Markt Langquaid

Auszug aus der Niederschrift über die 5. Sitzung des Marktgemeinderates vom 13. Oktober 2026

Von der Stellungnahme Pledoc vom 22.06.2026 zum Bauleitplanverfahren „Pferde- und Therapiezentrum Schloss Adlhausen“ – Aufstellung eines Bebauungsplans mit Grünordnungsplans wird Kenntnis genommen.

Bild 1: Abstand von Pferdehaltungen zu Wohngebieten

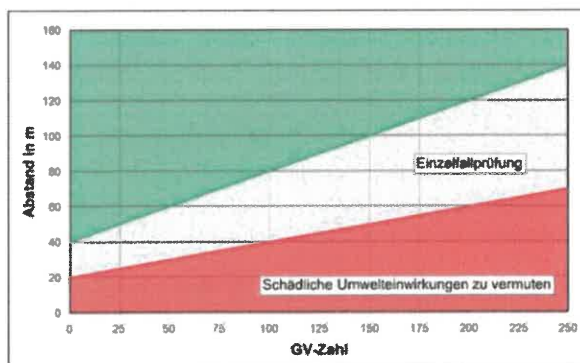
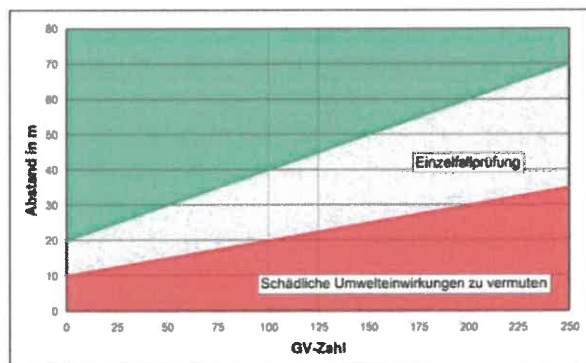
Für die Beurteilung von Geruchsimmissionen der Pferdehaltung wird Kapitel 3.3.2.2 des Leitfadens des Bayerischen Arbeitskreises „Immissionsschutz in der Landwirtschaft“ herangezogen. Dort werden orientierende Mindestabstände zwischen Stallanlagen und schutzbedürftigen Nutzungen angegeben. Grundlage sind Abstandsdiagramme für Wohn- und Dorfgebiete, die in Abhängigkeit von der Größe des Tierbestandes in Großvieheinheiten (GV) sowie der Schutzbedürftigkeit der angrenzenden Gebietsnutzung eine immissionsschutzfachliche Beurteilung ermöglichen. Oberhalb der grünen Abstandslinie wird Pferdehaltung in der Regel als geruchlich unproblematisch eingestuft, während unterhalb der roten Linie erhebliche Geruchsimmissionen nicht mehr ausgeschlossen werden können und die Bauvorhaben regelmäßig nicht genehmigungsfähig sind. Im Bereich dazwischen ist eine einzelfallbezogene immissionsschutzfachliche Prüfung erforderlich:

Für allgemeine Wohngebiete nach § 4 BauNVO ist gegenüber den Außenkanten von Stallanlagen bzw. Dunglagerstätten ein Abstand von mindestens 40 Metern bei 0 GV bzw. 46 Metern bei 15 GV gemäß der grünen Geraden erforderlich. Für Dorfgebiete nach § 5 BauNVO beträgt der Mindestabstand 20 Meter bei 0 GV und 23 Meter bei 15 GV. Ein Pferd ist mit je 1 GV zu werten.

Können die Abstände nicht eingehalten werden, ist im späteren Einzelbauvorhaben ggf. eine Einzelfallprüfung nach der Abstandsrichtlinie durch einen geeigneten Sachverständigen durch-

zuführen. Werden die Mindestabstände der roten Geraden unterschritten, ist das Bauvorhaben regelmäßig nicht mehr genehmigungsfähig.

Das geplante Sondergebiet weist gegenüber dem westlich angrenzenden allgemeinen Wohngebiet einen Abstand von etwa 40 Metern auf, der bei den zu erwartenden Bestandsgrößen der Pferdehaltung voraussichtlich als ausreichend angesehen werden kann.

Gegenüber dem geplanten Dorfgebiet ist nach dem Leitfaden jedoch ein Abstand von mindestens 20 Metern für die grüne Geraden einzuhalten. Es ist zu berücksichtigen, dass sowohl die Errichtung einer Stallanlage innerhalb des Sondergebietes als auch die Errichtung schutzbedürftiger Nutzungen im benachbarten Dorfgebiet zu gegenseitigen Nutzungseinschränkungen führen können, sofern zwischen der Wohnnutzung und der Tierhaltung kein betrieblicher Zusammenhang (Betriebsleiterwohnhaus) besteht. So können die von einer Stallanlage ausgehenden Geruchsimmissionen die Zulässigkeit schutzbedürftiger Nutzungen im Dorfgebiet beeinträchtigen. Umgekehrt können schutzbedürftige Nutzungen im Dorfgebiet die Entwicklungsmöglichkeiten der Pferdehaltung im Sondergebiet einschränken.

Von der Stellungnahme des Landratsamtes Kelheim – Belange des Immissionsschutzes vom 13.07.2026 zum Bauleitplanverfahren „Pferde- und Therapiezentrum Schloss Adlhausen“ – Aufstellung eines Bebauungsplans mit Grünordnungsplans wird Kenntnis genommen. Die Hin-

weise zu den Geruchsimmissionen werden beachtet und redaktionell im Bebauungsplan ergänzt.
